Modulo per la presentazione delle osservazioni per i piani/programmi/progetti sottoposti a procedimenti di valutazione ambientale di competenza statale

ID: Codice procedura (ID_VIP/ID_MATTM):10844

Impianto per la produzione di energia elettrica da fonte eolica, costituito da 6 aerogeneratori della potenza complessiva di 37,2 MW, un sistema di accumulo da 25 MW e relative opere connesse in località "Rempillo" nel comune di Pitigliano (GR).

TESTO DELLE OSSERVAZIONI

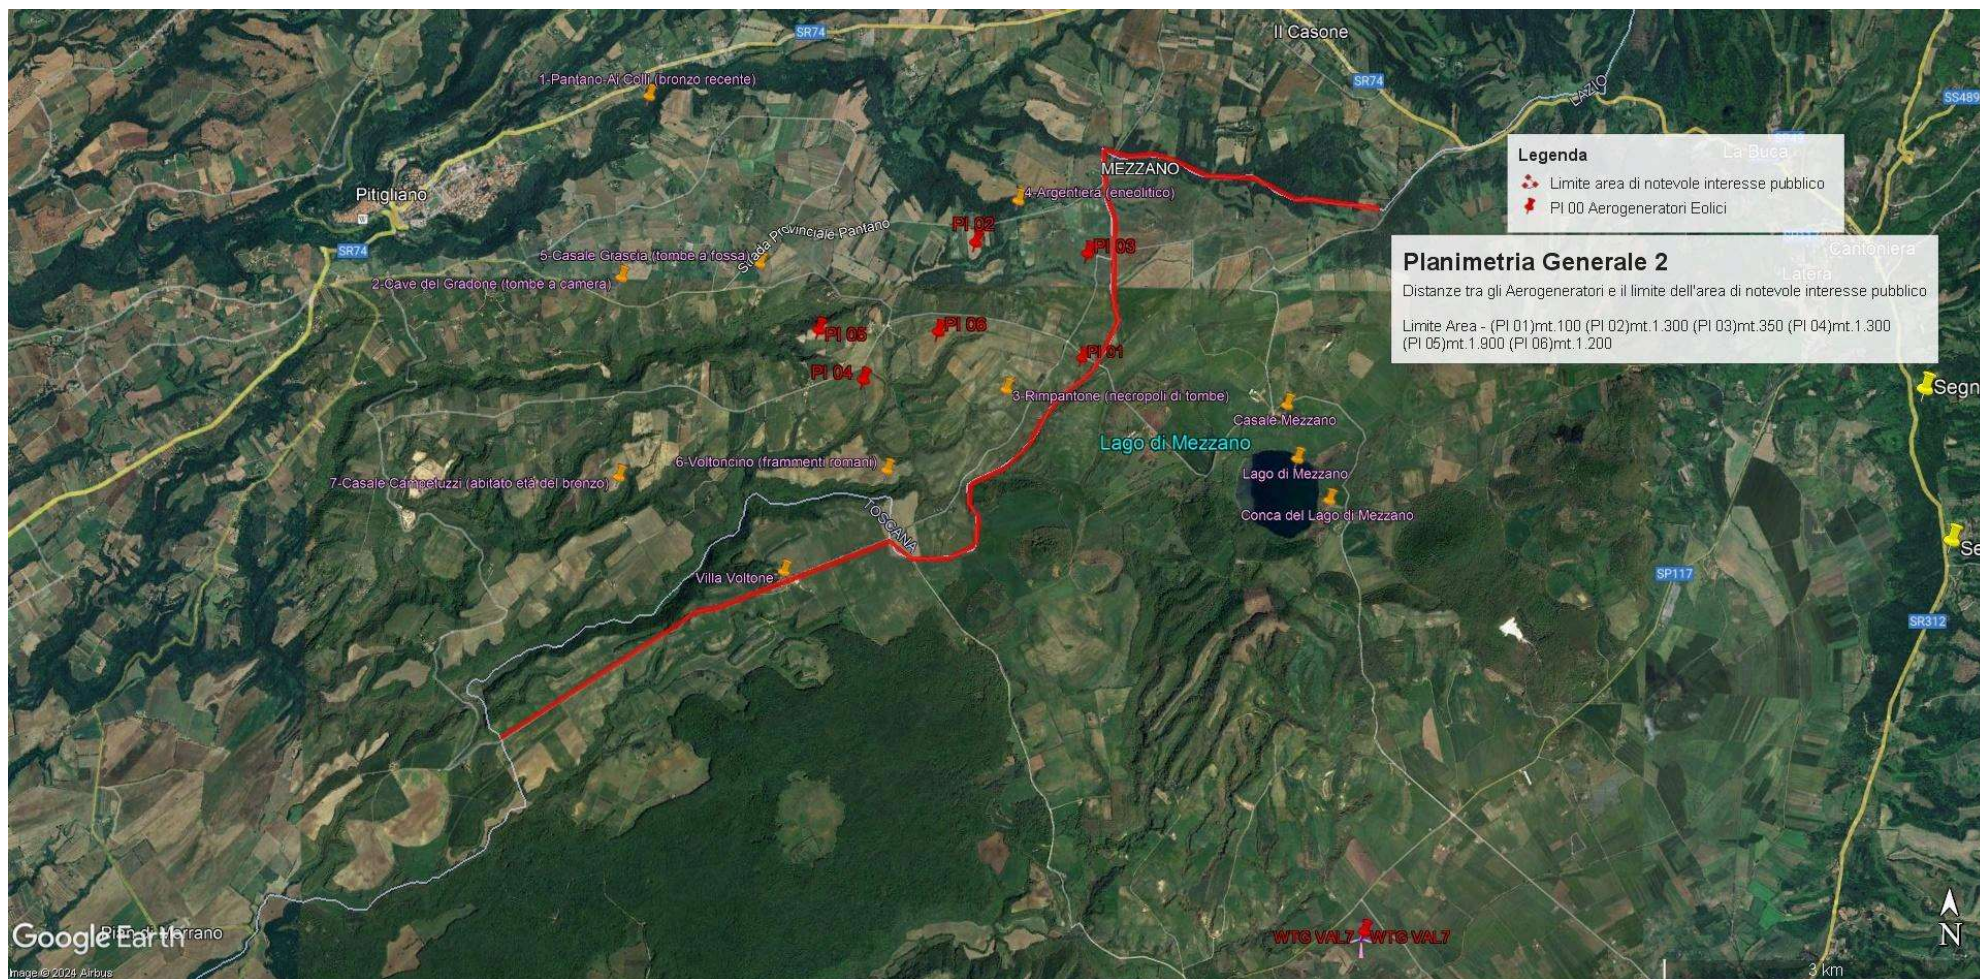
- 1) **OSSERVAZIONE N. 1 : AREA dell'IMPIANTO EOLICO NON IDONEA ai sensi dell'art. 20 com. 8 lettera c quater del Decreto Legislativo n. 199/2021 e ss.mm.ii.**
- 2)
- 3) **PREMESSA: Normative e Giurisprudenza amministrativa.**

In sintesi, visti l'art. 20 comma 8 lettera c) quater del D.Lgs n 199/2021 e le Linee guida nazionali appena citate, considerato l'enorme impatto dell'impianto eolico industriale denominato "Rempillo" sulla zona paesaggistica di notevole interesse pubblico ben individuata nelle immagini n.1 e n. 2 e sui Beni Culturali evidenziati nell' immagine n. 3 dell'Allegato alle presenti Osservazioni, per la collocazione delle pale P04 e P05 direttamente all'interno del perimetro di un'area archeologica e per gli impatti anche sull'area intermedia e vasta dei pregiati territori laziali della Tuscia settentrionale e in particolare di quelli del pitiglianese ricco di emergenze agricole, naturalistiche, storiche e archeologiche del periodo etrusco ma non solo, si chiede che venga negata l'autorizzazione all'insediamento dell'impianto eolico denominato "Rempillo".

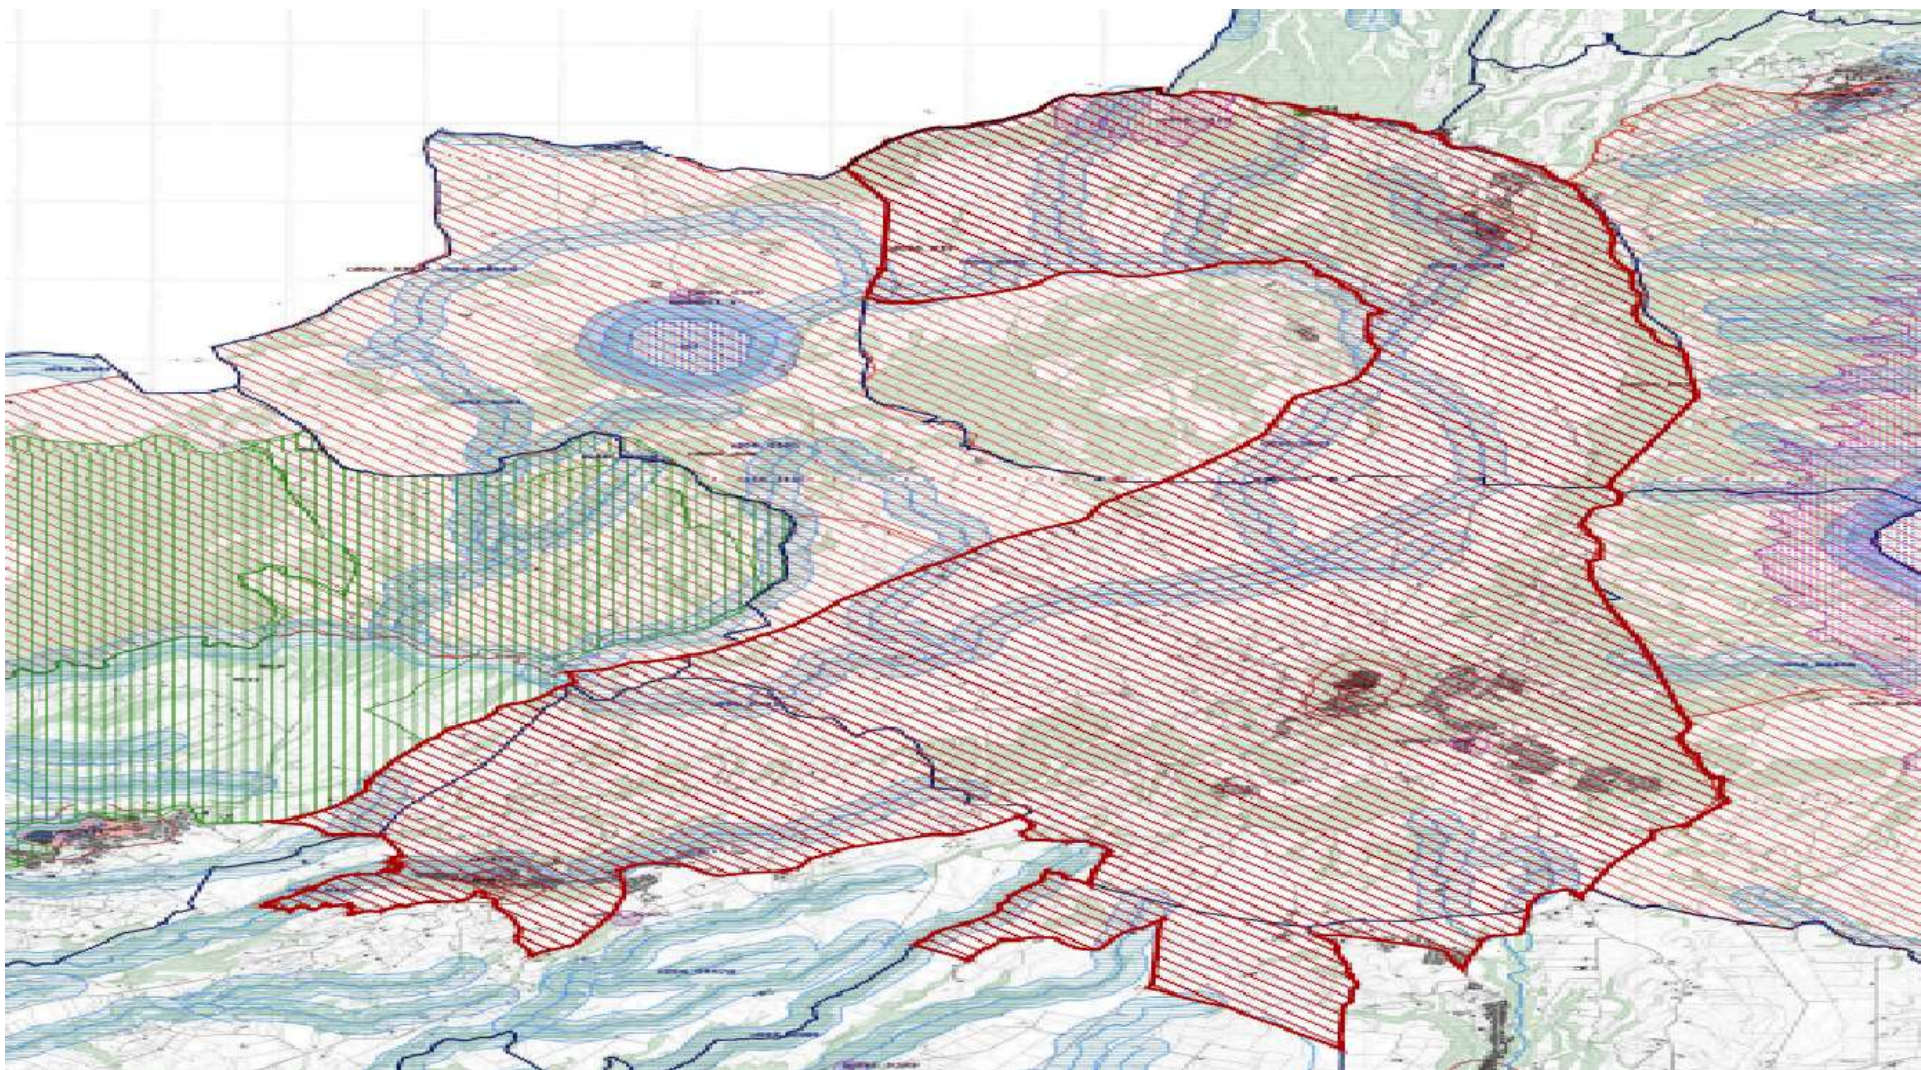
IL Decreto ministeriale dello Sviluppo economico del 10.09.2010, come già visto, attribuisce alle Regioni il compito di individuare le aree e siti non idonei alla installazione di specifiche tipologie di impianti". Mentre si scrive, le Regioni ancora non hanno potuto legiferare e vige il regime transitorio di cui all'art. 20 comma 8 del D.Lgs 199/2021. Tornando alle Linee guida, l'allegato IV dedica il paragrafo 3 agli impatti visivi e quelli sui Beni Culturali, Paesaggistici, Naturalistici e Culturali, ecc. Viene detto che la valutazione dell'impatto visivo dovrà essere effettuata tenendo conto **"degli elementi caratterizzanti e qualificanti il paesaggio, effettuata alle diverse scale di studio (vasta, intermedia e di dettaglio..."**. Le analisi debbono non solo definire l'area di visibilità dell'impianto eolico industriale, **ma anche il modo in cui l'impianto viene percepito all'interno del bacino visivo**. Le analisi visive debbono inoltre tener in opportuna considerazione **gli effetti cumulativi derivanti dalla compresenza di più impianti**". Nella Relazione Paesaggistica e nello Studio di Impatto Ambientale prodotte dalla proponente non sono citati dei vincoli paesaggistici di notevole interesse pubblico ex articolo 136 del Codice dei Beni Culturali (Conca del Lago di Mezzano e territorio circostante e *"Ambito paesaggistico, geologico e geomorfologico dell'orlo della caldera*

di Latera ...” già citati) e tantomeno viene detto che i sei aerogeneratori sono ubicati all’interno delle fasce buffers dei tre chilometri del primo vincolo nominato e di altri beni naturalistici, come già evidenziato, anche di interesse internazionale per l’avifauna. Come non vengono citati gli impianti eolici in progetto al MASE nel territorio di Valentano (ancora in verifica amministrativa), gli impianti del minieolico su territorio farnesano (3 Torri alte 60 metri) già installate in località Poggio del Crognolo (Farnese), l’impianto eolico industriale “Vallerosa” (7 aerogeneratori alti 200 metri e larghi 158 metri) in procedura VIA presso la Regione Lazio, gli impianti del minieolico già presenti a Valentano, Cellere e Piansano e i due progetti in procedura VIA alla Regione Lazio di 10 aerogeneratori complessivi alti 200 metri nel Comune di Ischia di Castro. La valutazione del cumulo non prende neanche in considerazione gli impianti industriali di fotovoltaico e agrivoltaico in progetto a Valentano, Ischia di Castro, Cellere. L’impianto geotermico in procedura Via al MASE, progettato nella Caldera di Latera.

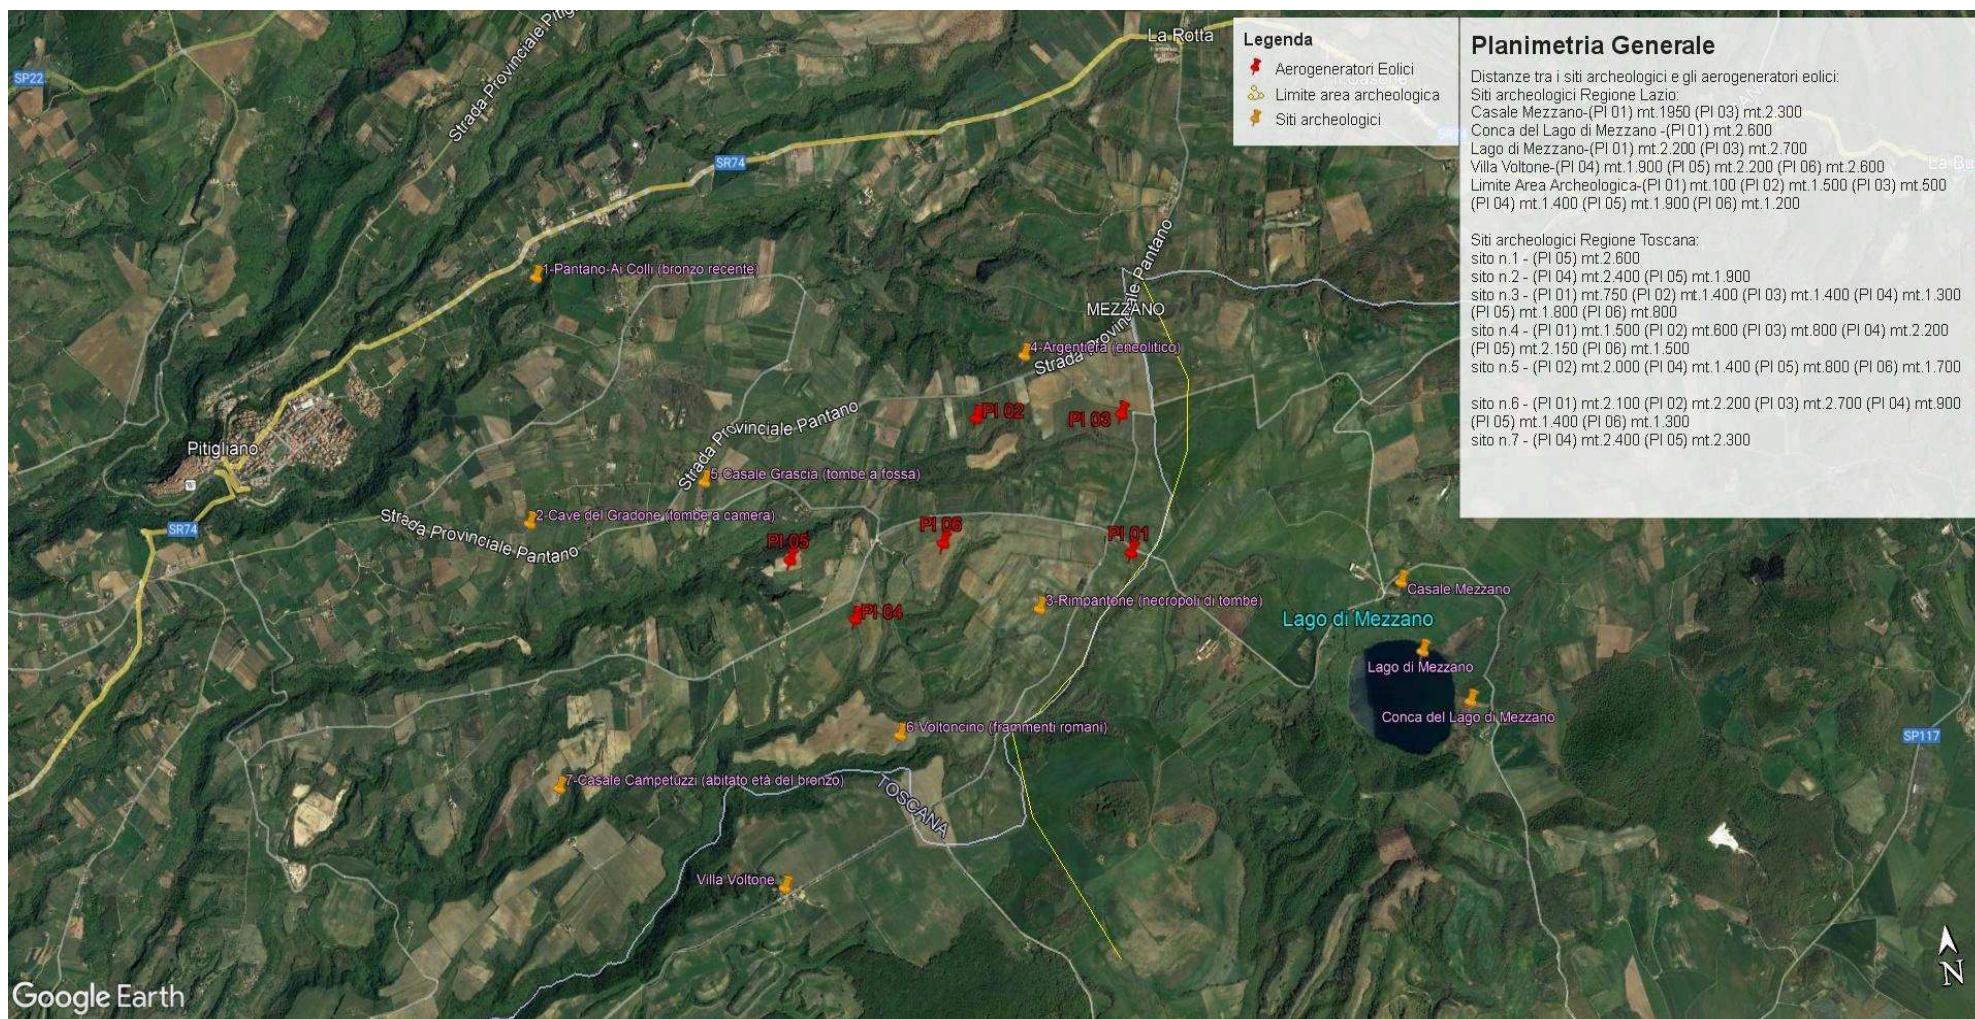
Inoltre, la zona in cui insisterebbe l'impianto eolico industriale Rempillo è compresa nelle fasce di rispetto di 3 km di diversi beni archeologici tutelati dalla parte II del Codice dei Beni Culturali (vedi Allegato, immagine n. 3). Inoltre le pale P04 e P05 ricadono all'interno di un'area archeologica che la Proponente vorrebbe cancellare per il semplice fatto che non è riportata nel documento regionale ma

h) Le zone di interesse archeologico evidenziate nell’immagine n. 3 a cui si aggiungono anche l’importante abitato protostorico di Sorgenti della Nova e Ruderì del Castello altomedioevale che si trovano a circa 4 km dalle aree in cui è stato progettato l’impianto eolico industriale. Poco più lontano i resti del castello medioevale “Morroneccio”. Nell’area vasta le preziose necropoli eneolitiche (Poggi Alti) ed etrusche di Pitigliano, Sovana e Sorano.

Immagine n. 4 Situazione di saturazione da impianti FER nella provincia di Viterbo. Non sono riportati gli impianti fotovoltaici e agrivoltaici che hanno inciso per buona parte nel cumulo di impianti FER per superare già nel 2023 gli obiettivi del PNIEC assegnati alla Regione Lazio per il 20230.

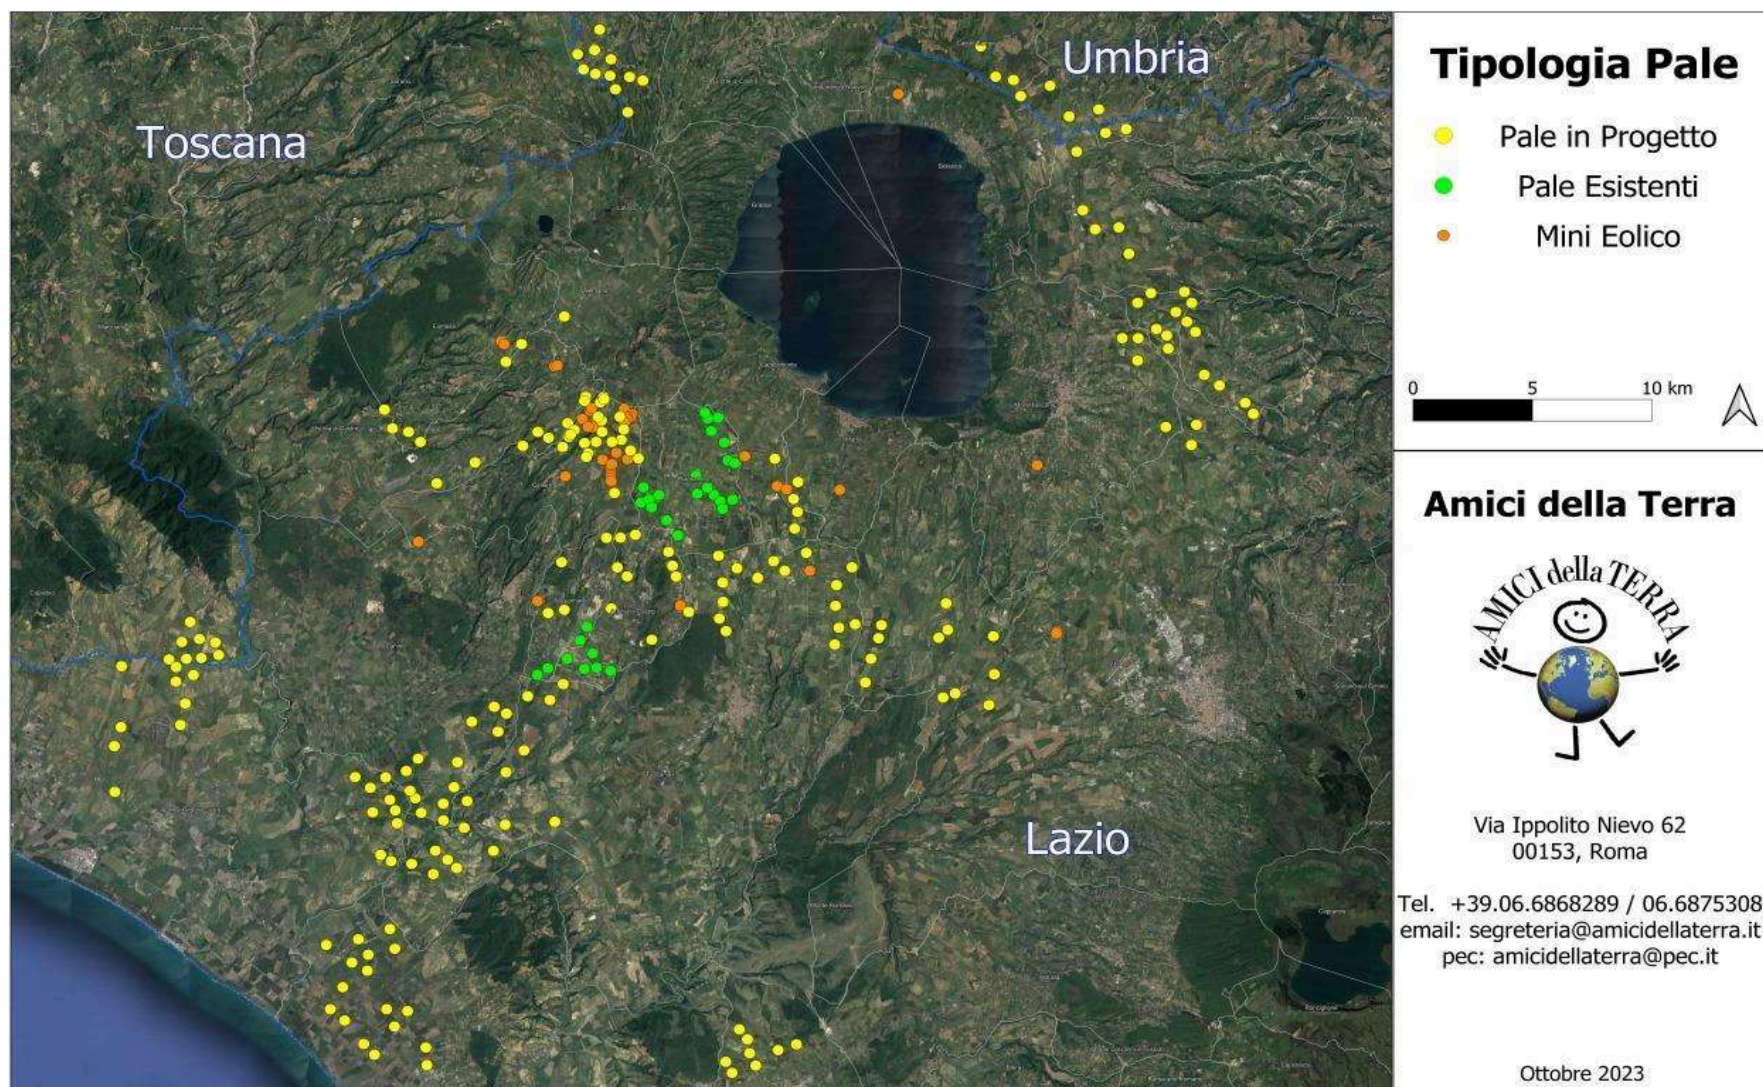
Quindi anche la Regione come Ente deputato dalla normativa nazionale a legiferare sulle aree idonee e non idonee si è espressa riguardo al fatto che abbia assolto ai doveri e alle quote stabilite dal PNIEC e in ambito regionale la provincia di Viterbo è stata quella con il più alto tasso di impianti FER tra tutte e quindi ormai satura ed il cumulo degli impianti FER installati, autorizzati e in progetto rappresenta una elevata criticità per la sostenibilità ambientale di ulteriori eventuali iniziative, L'impianto eolico “ Rempillo” pur essendo “esterno al confine provinciale e regionale ma nelle sue immediate vicinanze (a soli 100 metri i primi due aerogeneratori) oltre ad impattare sul territorio e sulle economie di tre Comuni del Lazio (Farnese, Valentano e Latera) si trova nelle fasce di rispetto dei Beni di notevole interesse pubblico come si è evidenziate nelle Osservazioni nn. 1 e 2 e crea anche degli impatti negativi anche sui beni naturalistici come verrà dettagliato nell'Osservazione n. 4. Inoltre andrebbe a sommarsi al già enorme cumulo di impianti eolici e fotovoltaici e geotermici che già creano una elevata criticità ambientale nella provincia di Viterbo e interferiscono anche con il

territorio toscano come si può vedere dalle immagini nn. 4 e 5 dell'Allegato n. 1.
